DOSSIER DE DEMANDE
D'AUTORISATION
ENVIRONNEMENTALE UNIQUE

REPONSES A LA MRAE SUITE A
L'AVIS DU 09/04/2020

COMMUNAUTÉ DE
COMMUNES PRESQU'ÎLE DE
CROZON AULNE MARITIME
Le Faou(29)

Figure 1 – Orientations d'Aménagement et de Programmation du PLUi

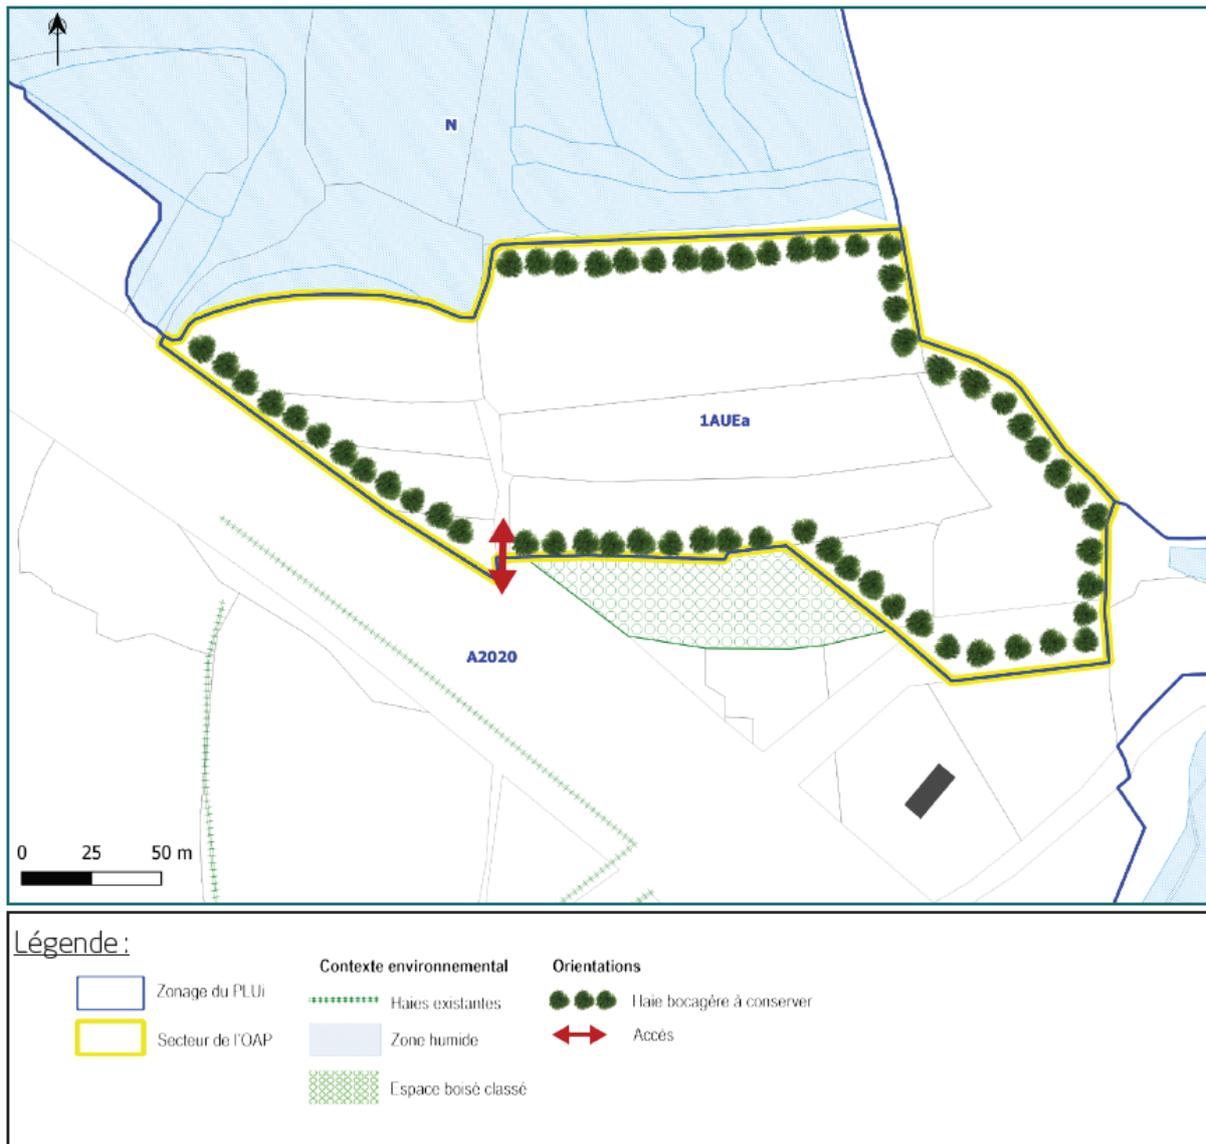
L'Ae recommande d'actualiser le dossier d'étude d'impact avec les informations mentionnées dans le PLUi de la Presqu'île de Crozon – Aulne Maritime.

Les Orientations d'Aménagement et de Programmation (OAP) du PLUi ciblent les parcelles du projet. Les principes d'aménagement sont les suivants :

- o Accessibilité et déplacements : Réaliser un accès permettant de raccorder le projet aux voiries existantes au sud de la zone
- o Organisation de l'urbanisation : Planter les constructions de façon à optimiser les déplacements et l'utilisation du foncier dans la zone, en fonction des activités accueillies
- o Patrimoine bâti et végétal :
 - o Conserver et renforcer les haies et talus, de manière à favoriser une insertion de qualité de la future zone d'activités
 - o S'inscrire en cohérence avec l'environnement bâti et paysager du site.

Ces orientations sont symbolisées sur le plan ci-après. Elles sont bien respectées dans le cadre du projet

Figure 2 - Zone humide identifiée dans le PLUi

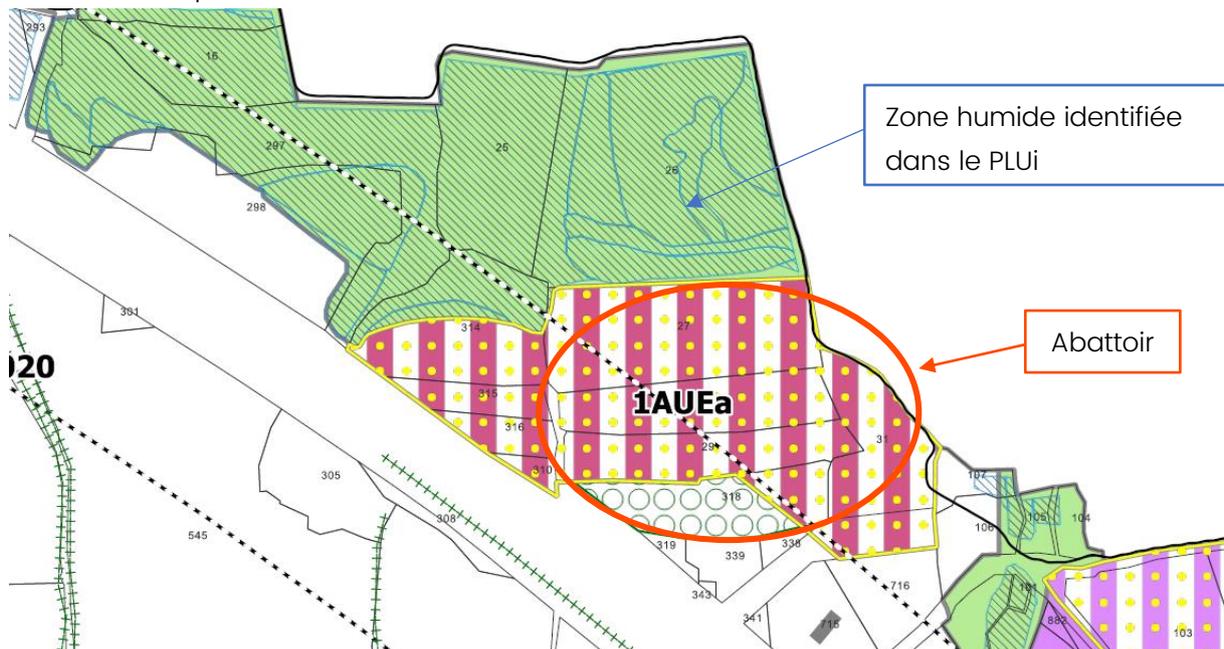
L'étude d'impact spécifie que la gestion des eaux pluviales du site permet de maintenir l'alimentation des zones humides. Cette affirmation devrait être étayée.

Une zone humide a été répertoriée sur la parcelle située entre le terrain du projet et le cours d'eau. Au vu de la topographie, cette zone humide est alimentée par ce cours d'eau par capillarité. Ainsi le terrain étant en amont, le projet n'impactera pas l'alimentation de la zone humide. De plus, le bassin en place ayant également l'usage de rétention, sera étanche. Ainsi, il n'assèchera pas la zone humide.

Par ailleurs, le rejet des eaux pluviales est dirigé vers le cours d'eau en passant par la zone humide comme indiqué sur le plan des réseaux joint. Une noue est créée in situ afin de réaliser un rejet diffus de l'eau par débordement dans la zone humide. Cette noue est peu profonde (environ 30 centimètres) et est située en retrait de la zone humide et perpendiculairement à celle-ci. De plus le haut de la noue côté nord aura le même niveau sur toute sa longueur afin que le rejet soit diffus. L'implantation permet d'éviter le drainage de l'eau via la noue et d'alimenter la zone humide avec un rejet diffus uniforme. Le cheminement de l'eau pour rejoindre le cours d'eau sera d'environ 35 mètres.

Figure 3 – Carte des isophones en période diurne

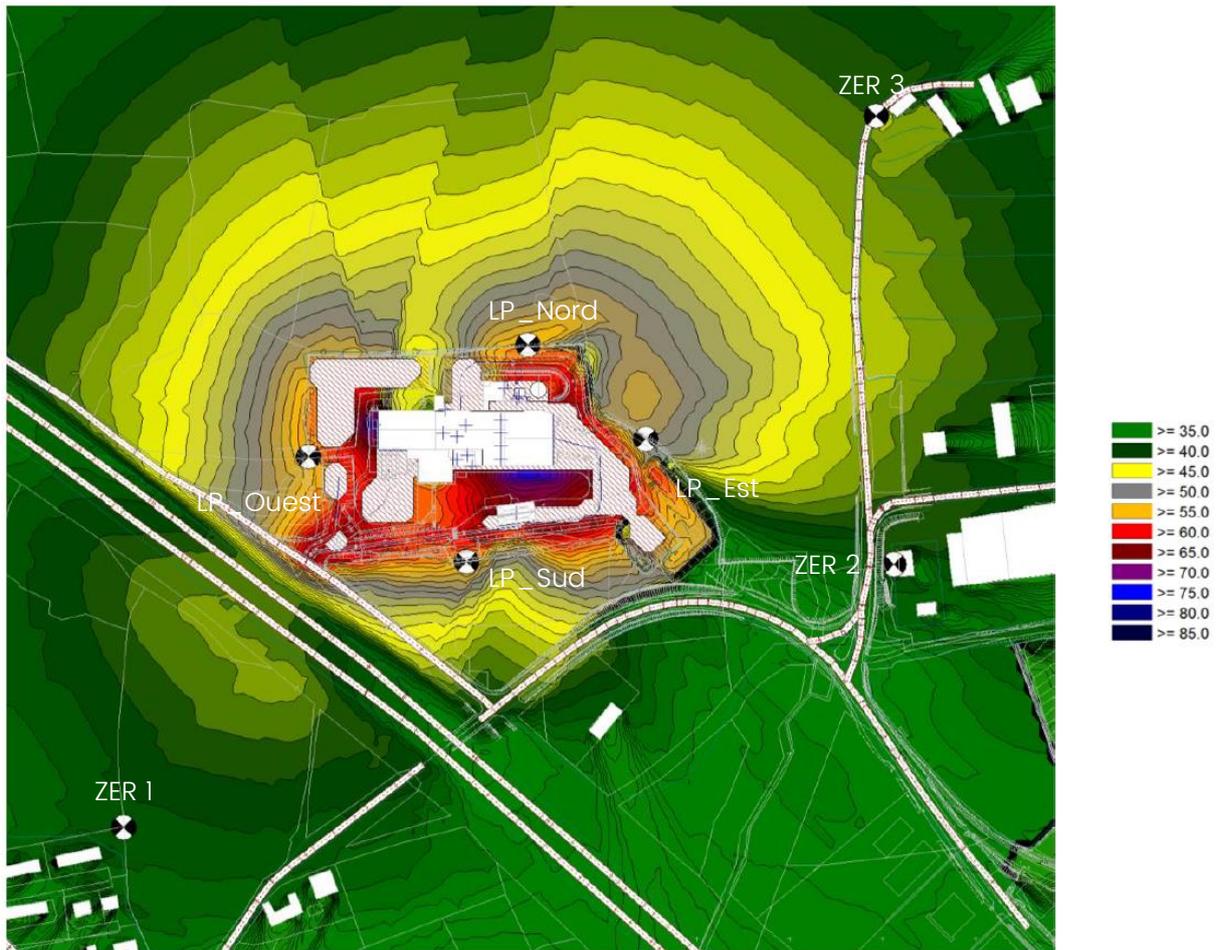
Mentionner dans l'étude d'impact, en amont de la consultation publique, les éléments permettant d'apprécier le risque de nuisances sonores (en quantifiant notamment les émergences).

Une modélisation acoustique a été menée afin de vérifier que les dispositions listées dans le paragraphe précédent permettent de respecter les émergences réglementaires et le niveau de bruit ambiant. Cette modélisation s'appuie sur le niveau de bruit ambiant de l'état initial du site déjà réalisé ; ainsi que sur les caractéristiques des équipements sonores (bruit émis, localisation, fonctionnement). Les hypothèses majorantes ont été considérées afin de s'assurer de la conformité à tout moment de l'exploitation.

Cette étude est fournie en **Annexe 8**. La synthèse des résultats des émergences dans les zones à émergence réglementée (ZER) et du niveau de bruit ambiant en limite de propriété est indiquée ci-après.

La modélisation acoustique menée confirme que le fonctionnement de l'installation sera :

- Conforme dans les zones à émergence réglementée durant les périodes diurne et nocturne ;
- Conforme en limite de propriété durant les périodes diurne et nocturne.
